Objet : Bruxelles. Rue Saint-Pierre, 17-27 – ancien complexe du cinéma Marivaux

Demande de permis unique portant sur la transformation de l'ancien cinéma en vue de créer une résidence de 163 logements pour étudiants, un logement de gardien, des espaces d'accueil et communautaires ainsi que 33 emplacements de stationnement souterrains, comprenant la restauration de la façade et des éléments classés
(Dossier traité par I. Segura et C. Criquilion, DMS et M.-Z. Van Haeperen, DU)

Avis conforme

Fig. 2. Synthèse des interventions de restauration, restitution ou remplacement des menuiseries extérieures. ©Auteur de projet.

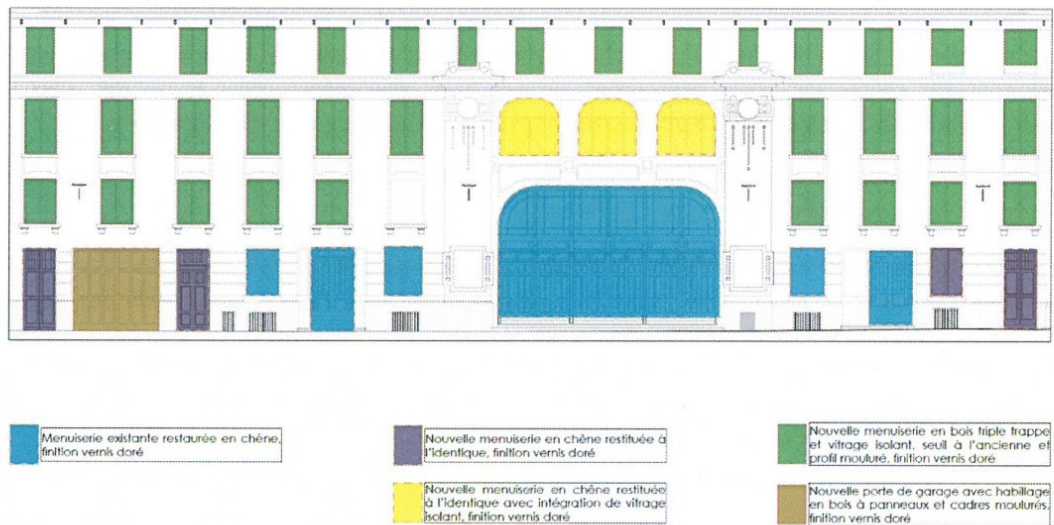
La CRMS souscrit au parti général de cette intervention mais émet une série de remarques. Compte tenu de la future occupation du bien, la CRMS ne s'oppose pas au placement de châssis contemporains performants aux étages. Cette option n'est toutefois acceptable que si la restauration et la restitution des châssis plus intéressants (rez-de-chaussée et travée d'entrée) est effectuée dans les règles de l'art. Dans ce cadre, la CRMS insiste pour que ces restitutions se fassent exclusivement à l'identique (cf. « profilés » ci-dessous).

En ce qui concerne le sens d'ouverture des portes, le système va-et-vient des vantaux latéraux de l'entrée monumentale serait condamné (de manière réversible) tandis que les vantaux centraux seraient adaptés en ouvrants intérieurs et ce, en vue d'améliorer leur étanchéité à l'air. La CRMS n'émet pas de commentaire par rapport à cette intervention

La porte P01 voit par ailleurs son sens d'ouverture modifié vers l'extérieur afin de pouvoir être utilisée comme sortie de secours (en plus des P04 et P05). La CRMS n'y est pas opposée mais remarque que ce type d'intervention n'est pas toujours aisé (implantation des charnières, impact sur les dormants conservés, modification des vantaux, etc.). C'est pourquoi, elle demande que les détails d'exécution soient soumis à la DMS pour approbation préalable avant le début des travaux.

Pour ce qui concerne la restitution des portes manquantes, portes P03 et P06, le projet prévoit de restituer la situation d'origine mais leur positionnement et leur dessin sont erronés dans le carnet de détails d'exécution. La CRMS demande de respecter le dessin d'origine (portes identiques) et de les prévoir dans le plan de la façade.

La porte de garage était initialement à enroulement (bois ?). Le projet prévoit de remplacer la porte métallique actuelle par une porte basculante recouverte de bois (chêne ou assimilé) présentant une modénature rappelant celle des portes d'entrée (panneautage). La CRMS demande de revenir à un modèle déroulant de facture similaire à la situation d'origine.

Pour les nouveaux châssis en anse de panier surplombant l'entrée monumentale le projet prévoit une restitution à l'identique, avec adaptation pour l'installation d'un double vitrage. Le détail d'exécution n'a pas été transmis. En tout état de cause, la CRMS juge que l'intégration d'un double vitrage de 2,5

cm d'épaisseur n'est pas possible sans alourdir les profilés par rapport aux existants. Pour ces châssis, elle demande une restitution strictement à l'identique avec l'intégration d'un vitrage performant fin (vitrage feuilleté) d'autant que ces châssis équipent un local commun (salle de petit déjeuner) qui ne réclame pas un confort thermique similaire à celui des logements.

Pour ce qui est des nouveaux châssis à triple frappe et double vitrage, la section des profils a été étudiée pour que les faces vues soient très proches des châssis d'origine. La CRMS demande néanmoins de revoir le rapport de proportion entre les moulurations du dormant et de l'ouvrant (pour maintenir une largeur constante, surtout au droit de la partie basse mais aussi de part et d'autre du maucclair) ainsi que l'épaisseur de la traverse qui est trop importante (l'épaisseur passe de 4cm à 6cm ; augmentation de 50%).

- Effectuer les restitutions des châssis du rez-de-chaussée et de la travée d'entrée à l'identique de la situation d'origine, y compris pour les châssis en anse de panier du 2^e étage (un vitrage performant fin pourra si nécessaire y être installé) ; réutiliser autant que possible les quincailleries d'origine et compléter par des éléments identiques (à l'exception des quincailleries des portes assurant une nouvelle fonctionnalité – sécurité) ;

- En ce qui concerne le changement du sens d'ouverture des portes, soumettre les détails d'exécution à l'approbation préalable de la DMS ;
- Pour ce qui concerne les porte P03 et P06, respecter le dessin d'origine (portes identiques) et les prévoir dans le plan de la façade ;

- Revoir la composition de la porte de garage en s'inspirant de la composition d'origine (modèle déroulant) ;
- Pour ce qui concerne les nouveaux châssis à triples frappes, revoir la section des profils en partie basse ainsi qu'au niveau de la traverse (petit-bois) et de part et d'autre du maucclair à affiner en vue de se rapprocher des modèles d'origine ;
